Datum 2 december 2024
Onderwerp Advies Rijkswaterstaat windturbine Oudenrijn

RWS-2024/39034

Bijlage 1 Advies verkeersveiligheid nader geduid

Duiding per mitigerende maatregel

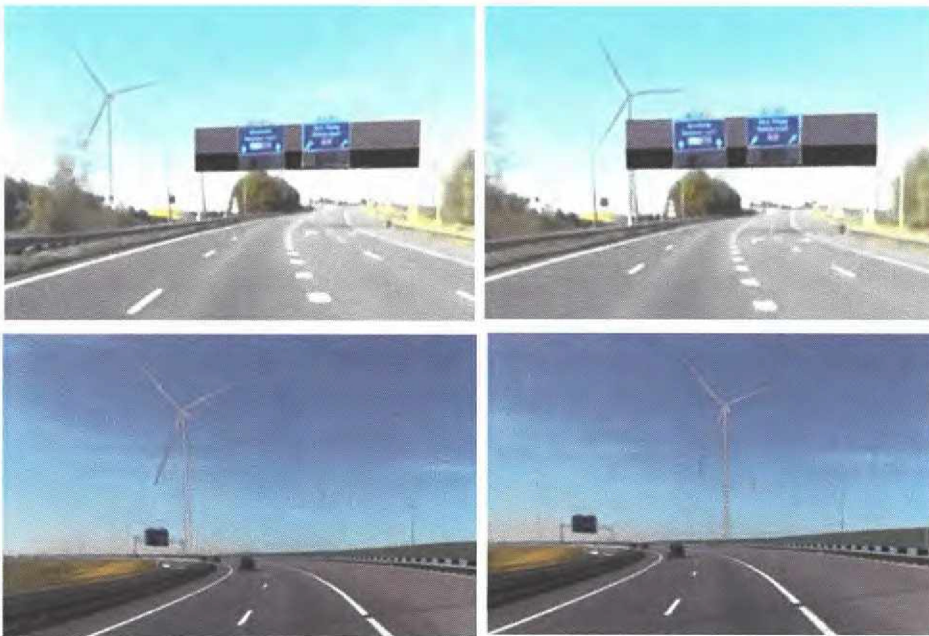
- Verwijderen bosschage
Het verwijderen van de bosschage, links naast de weg vlak voor de bocht naar links, kan bijdragen aan een beter zicht op het wegverloop. Nadeel van deze oplossing is dat de turbine wel volledig in het zicht komt op het moment dat de weggebruiker zich volledig op de aankomende bocht naar links moet richten. Het verwijderen van de bosschage om het wegverloopzicht te verbeteren is a priori een goede maatregel. Daarom wordt dit niet gezien als mitigerende maatregel voor de turbine.

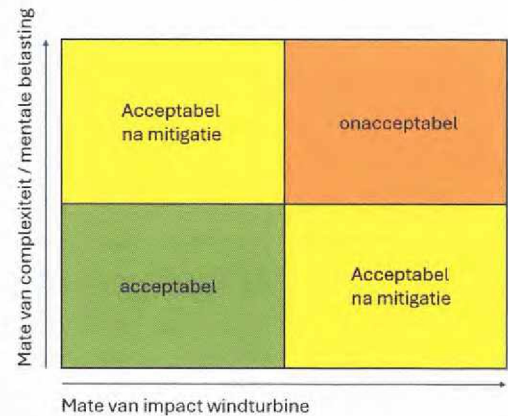
Niet betwist wordt dat de mitigerende maatregelen enig positief effect sorteren, echter zijn zij onvoldoende in staat om het effect van visuele afleiding door de prominent aanwezige turbine weg te nemen. De turbine zorgt ondanks de mitigerende maatregelen voor een afleidend en dus risicoverhogend effect. In een situatie die zonder turbine al als risicovol wordt bestempeld, is verdere verhoging van het risico ongewenst en in die zin onaanvaardbaar.

Een windturbine centraal in het gezichtsveld tijdens het rijden op dit knooppunt is gelet op de visuele afleiding (beweging) en de omvang van de turbine/rotor verkeersonveilig. Wegbeeldsimulaties tonen aan dat de mitigerende maatregelen niet geheel in staat zijn de turbine/rotor uit het centrale gezichtsveld te halen. Hierdoor blijft de kans bestaan dat de aandacht van de weggebruiker naar de bewegende rotor wordt getrokken. Dit effect wordt versterkt door de omvang van de turbine/rotor, doordat deze zeer nadrukkelijk in beeld komt en blijft. Op deze rit over het knooppunt is geen ruimte voor het verliezen van de aandacht bij de weg en het verkeer. Elke prominente visuele afleiding vormt een probleem voor de verkeersveiligheid.
